乙二醇轻组分回收项目

安全设施竣工验收评价报告

修改说明

2025年9月11日,中盐安徽红四方股份有限公司组织专家召开乙二醇轻组分回收项目安全设施竣工验收评审会,根据评审会专家组评审意见,本评价机构进行了认真修改,具体修改说明如下:

表 8-1 存在问题及目对策措施与建议一览表

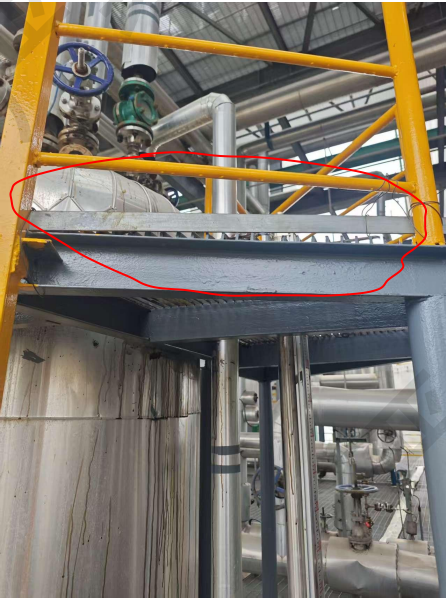
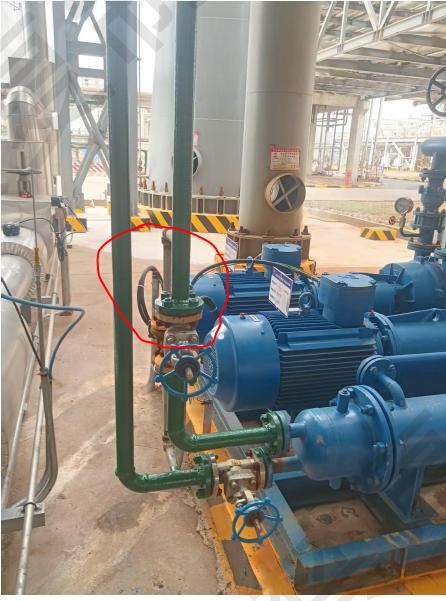
序号	现场问题	整改意见
1.	二层乙二醇浓缩塔回流槽平台护栏底部无踢脚挡板。	平台护栏底部应增设踢脚挡板。
2.	乙二醇浓缩塔真空系统处部分法兰锈蚀	应及时除锈涂刷防腐漆。
3.	浓缩塔塔釜泵一处排液管未采取双阀或加丝堵等方式	所有涉及乙二醇等设备和管线的排放口、采样口等排放部位，应通过加装盲板、丝堵、管帽、双阀等措施。
4.	项目内部分阀门开闭标识不全，部分管道介质流向标志不清晰	应完善阀门开闭标志和管道介质、流向标志
5.	四层乙二醇浓缩塔冷凝器位置和设计专篇不符	应进行设计变更。
6.	控制室中 DCS 中循环水进口流量低低联锁设置值为 100m ³ /h, 和设计专篇不一致, 位号 1207 和设计专篇 1210 不一致	应按设计专篇要求调整报警联锁值或进行设计变更。
